PARECER 014/2024 - CEIV
COMISSÃO PERMANENTE DE ANÁLISE DE ESTUDO DE IMPACTO DE
VIZINHANÇA (CEIV)

(X) Primeira Análise – Parecer nº 014/2024-CEIV – 10/05/2024

Projeto: Celina Garden Residence

Descrição do empreendimento: Edifício de uso misto, prevista atividade residencial e comercial, sendo 78 unidades de uso residencial e 03 unidades comerciais, em uma torre com 49 pavimentos;

Figura 5

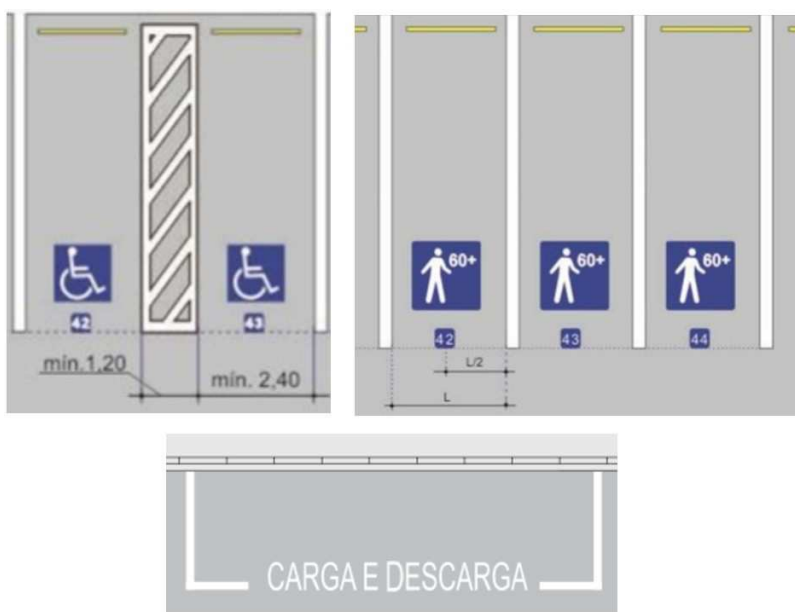
- Incluir as sinalizações horizontais das vagas de estacionamento de todas as pranchas. De acordo com o Manual de Sinalização Horizontal do CONTRAN (Volume IV), a cor das vagas deverá ser branca e não amarela. A cor amarela indica a proibição de parada e estacionamento;
- Incluir/Rever as sinalizações/dimensões do Símbolo Internacional de Acesso – SAI e das numerações das vagas PNE, conforme Resolução Contran nº 965/2022 (anexos) e imagens a seguir:

Todas as vagas reservadas em áreas de estacionamento privado de uso coletivo devem ser numeradas. O numeral deve ter altura de 0,10m, na cor branca, inserido num retângulo azul, conforme exemplo de aplicação da Figura 5, exceto quando o pavimento for também azul, conforme Figura 6.

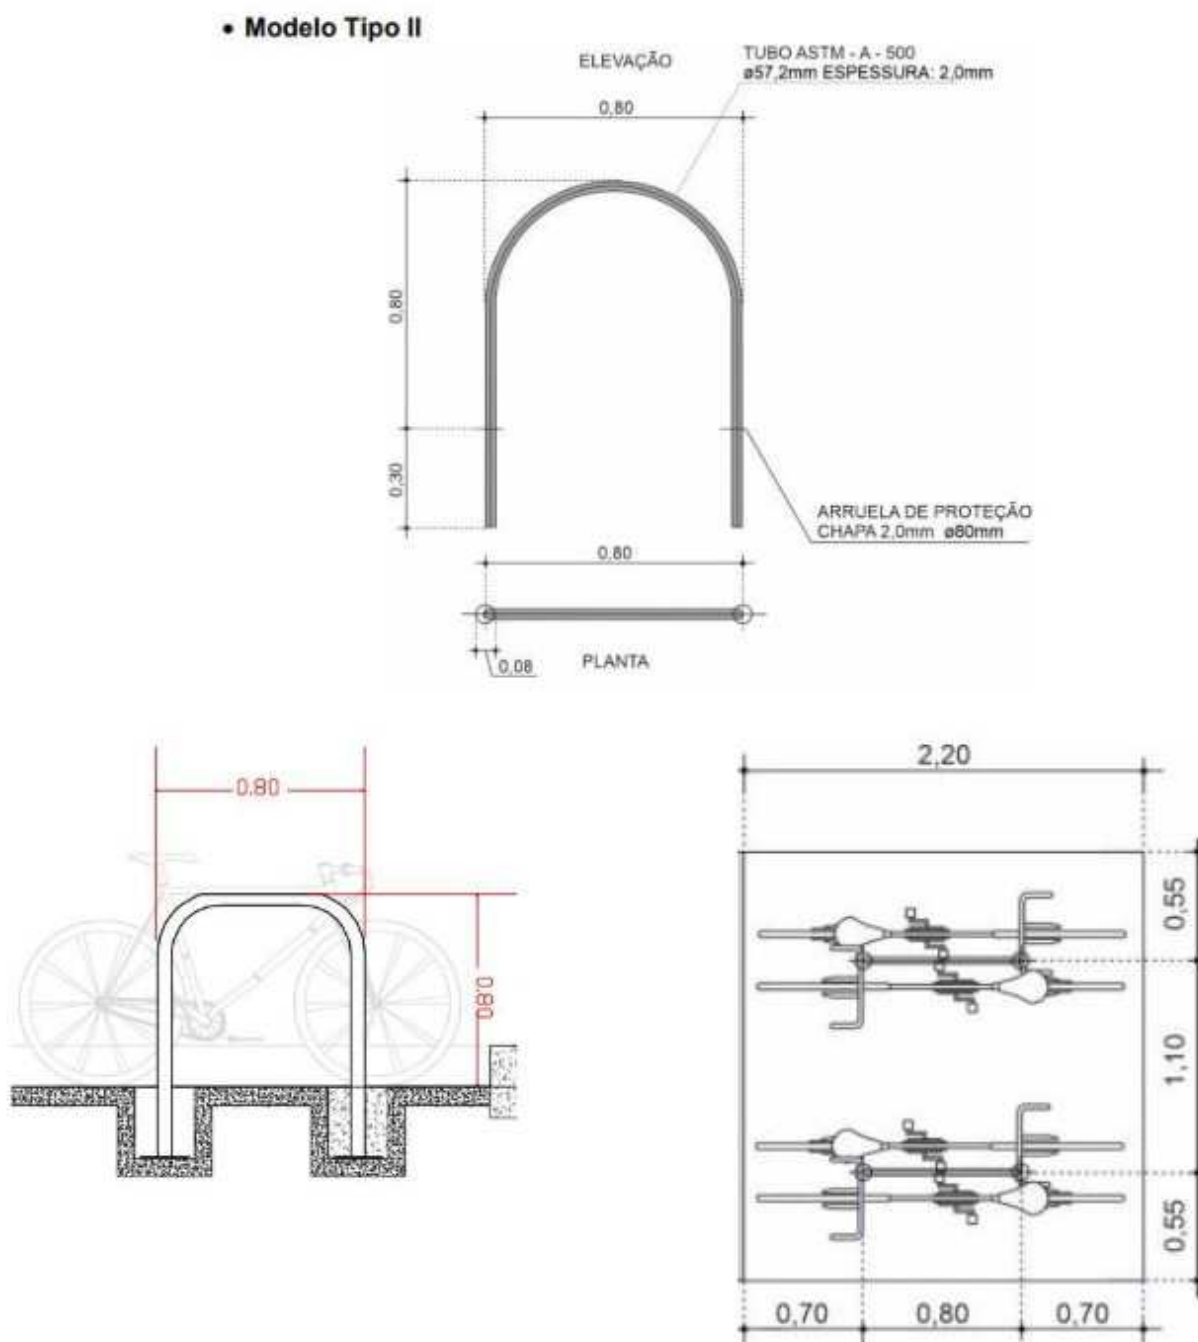
- k) Necessário apresentar onde serão instalados os paraciclos externos, citados como medida mitigadora a ser realizada pelo empreendimento nos impactos. Necessário utilizar o projeto padrão de paraciclos da Secretaria

de Planejamento Urbano, de acordo com o TIPO II do Manual de Sinalização Ciclovária do CONTRAN (Volume VII). As dimensões das imagens a seguir devem ser respeitadas e acrescentadas no projeto arquitetônico:
